con la presente si inviano le Osservazioni contro il Progetto di un impianto eolico codice procedura ID 13034 denominato "Energia Sorano" ubicato nel comune di Sorano (GR) costituito da 8 (otto) aerogeneratori di potenza nominale 6,2 MW per un totale di 43,4 MW con relative opere connesse ed infrastrutture indispensabili.

“Progetto di un nuovo parco eolico, denominato "Energia Sorano", costituito da n.8 aerogeneratori, ciascuno di potenza nominale pari a 6,2 MW, per una potenza complessiva di 43,4 MW da realizzarsi nel comune di Sorano (GR) e relative opere di connessione”

TESTO DELLE OSSERVAZIONI

ALLEGATO 3

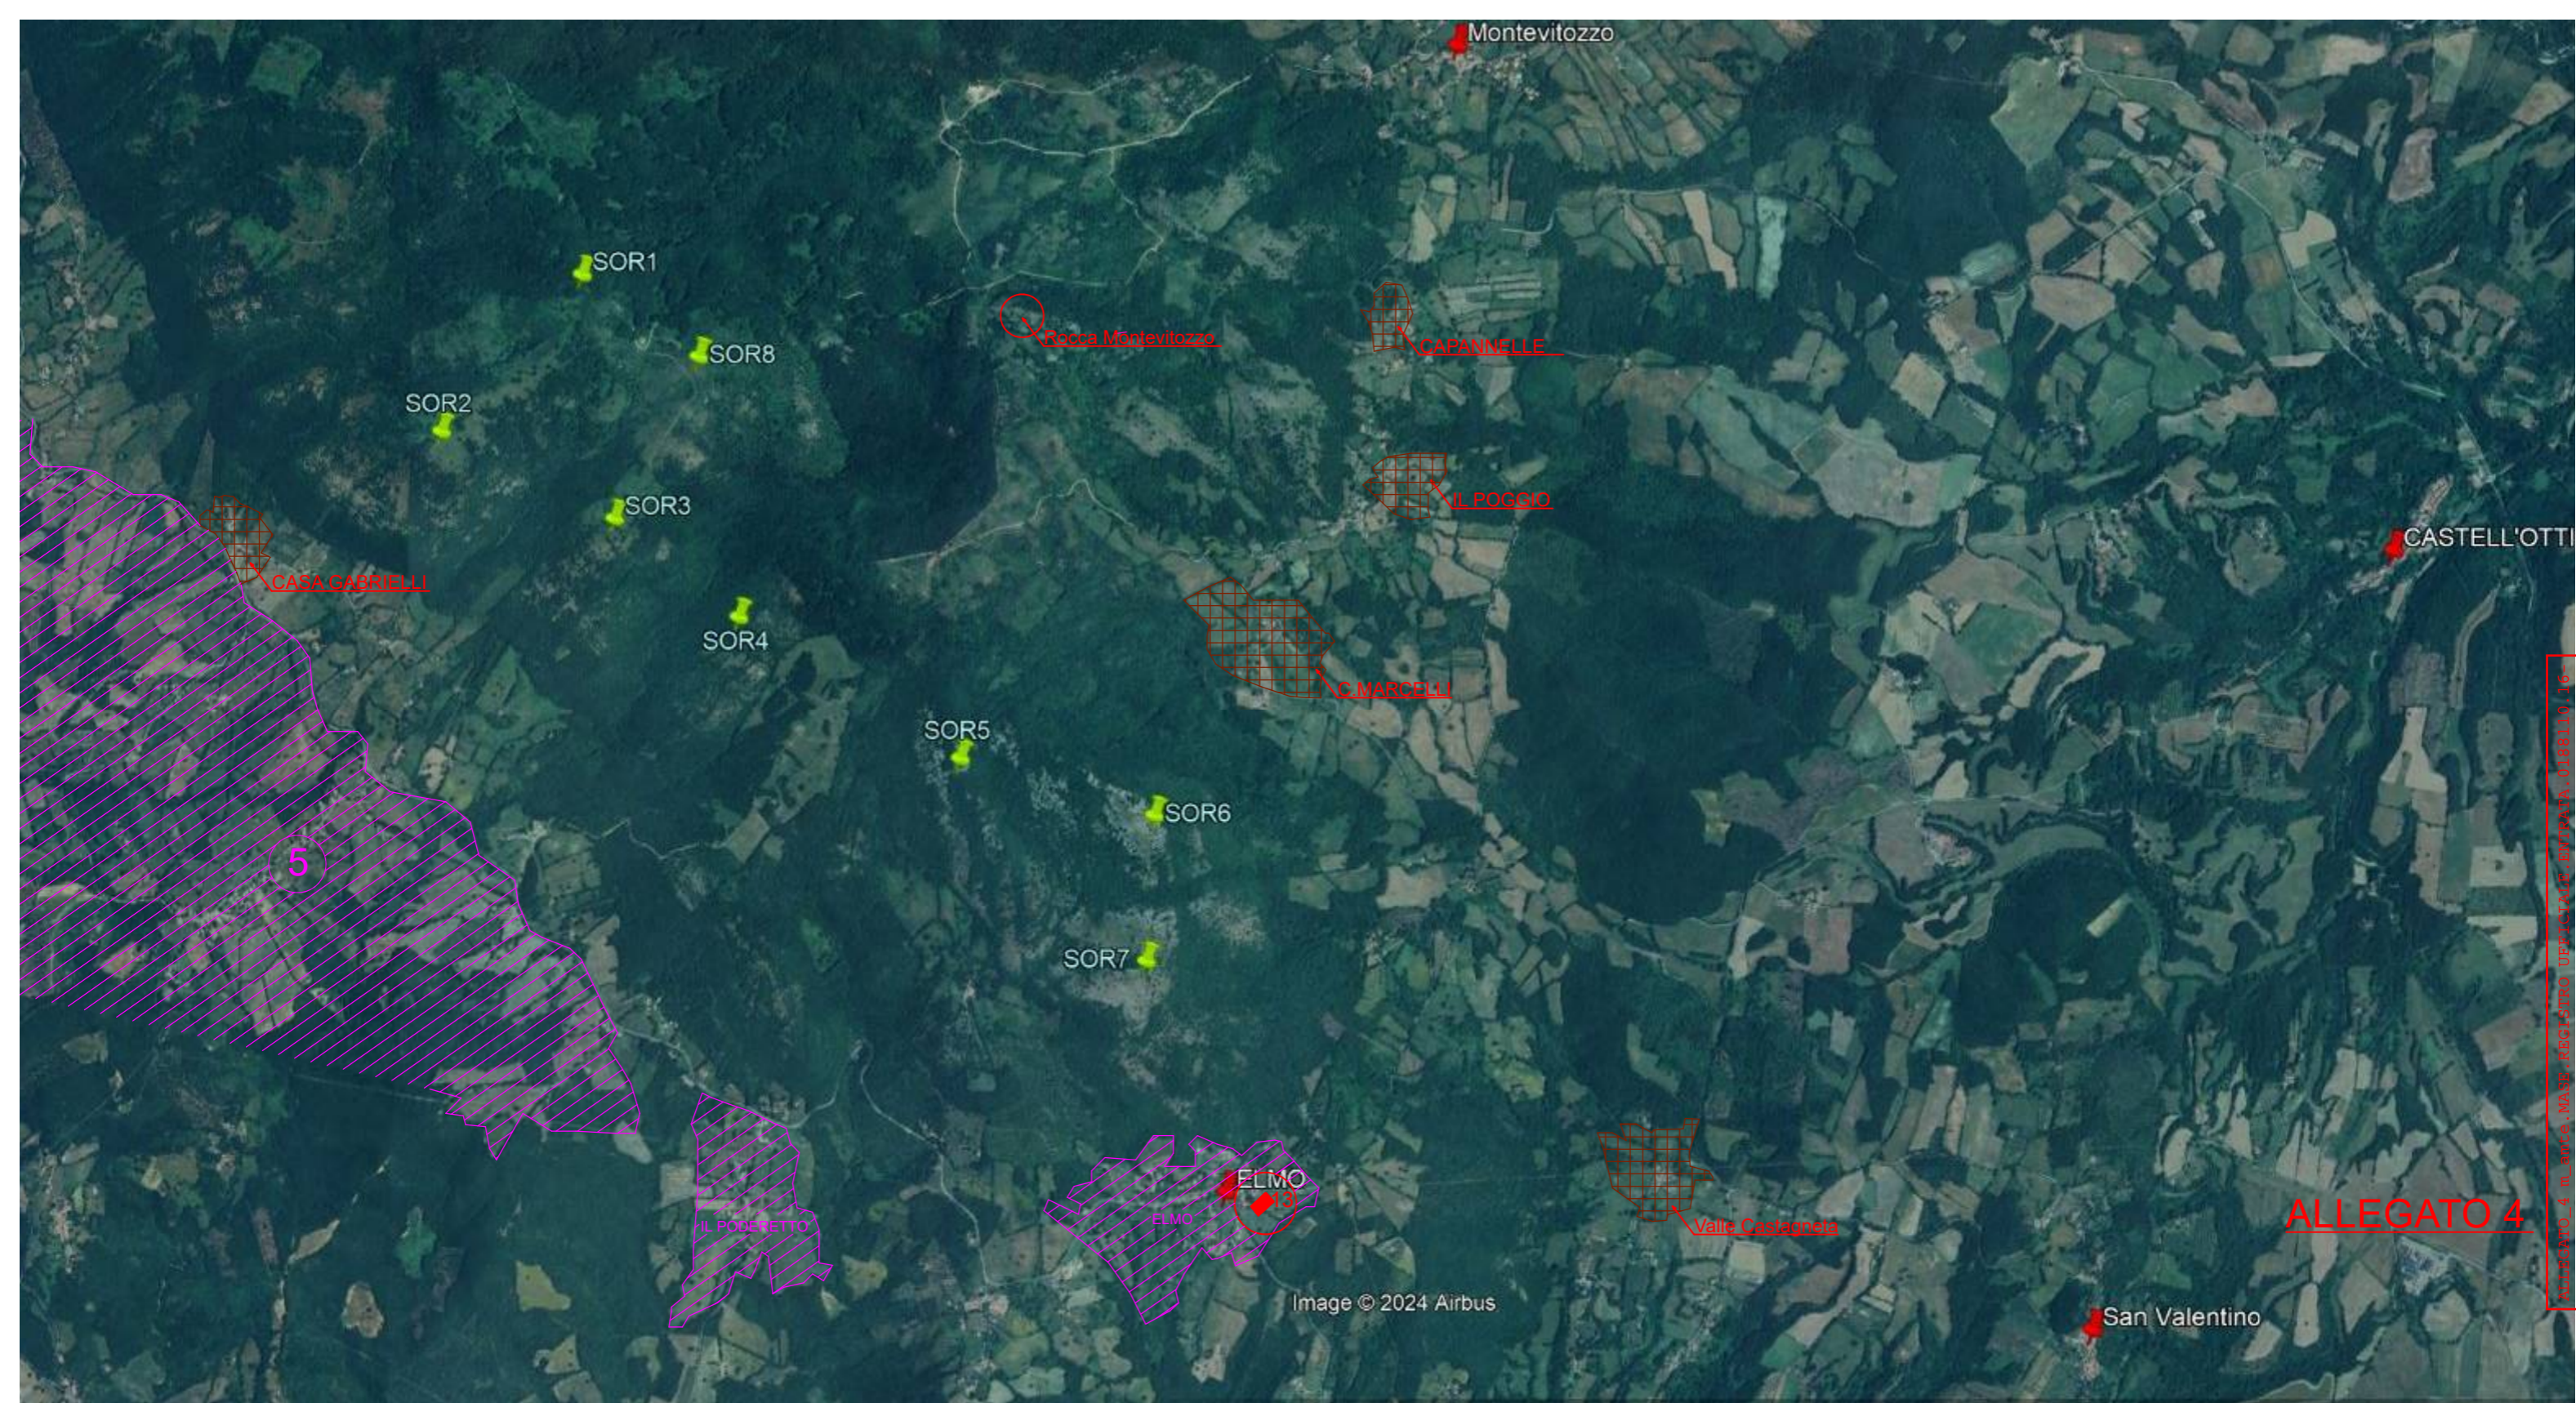
Eolico SORANO	Pertinenza Paesagg.del Centro Storico e del nucleo rurale compresi edifici di valore archit.paesaggistico e/o storico-culturale (Distanze in mt.)						
	CASA GABRIELLI	CASALE MARCELLI	IL POGGIO	CAPANNELLE	VALLE CASTAGNETA	Compl. Parrocc. San Giovanni Battista Decollato 13	ROCCA DI MONTEVITOZZO
SOR.1 📍	1.400	2.500	////	2.900	////	////	1.650
SOR.2 📍	700	2.800	////	////	////	////	2.200
SOR.3 📍	1.200	2.100	2.700	2.800	////	////	1.700
SOR.4 📍	1.700	1.600	2.300	2.600	////	2.800	1.600
SOR.5 📍	2.600	1.000	1.800	2.300	2.700	1.900	1.700
SOR.6 📍	////	900	1.500	2.000	2.000	1.400	1.900
SOR.7 📍	////	1.400	2.000	2.600	1.800	900	2.400
SOR.8 📍	1.700	2.000	2.500	2.500	////	////	1.200

Eolico SORANO	Ambiti Territoriali con Specifiche limitazioni (Distanze in mt.)		
	⑤	IL PODERETTO	ELMO
SOR.1 📍	1.600	2.950	////
SOR.2 📍	800	2.600	////
SOR.3 📍	1.200	2.000	2.900
SOR.4 📍	1.300	1.800	2.400
SOR.5 📍	1.600	1.400	1.500
SOR.6 📍	2.100	1.700	1.100
SOR.7 📍	1.900	1.400	600
SOR.8 📍	1.800	2.600	////
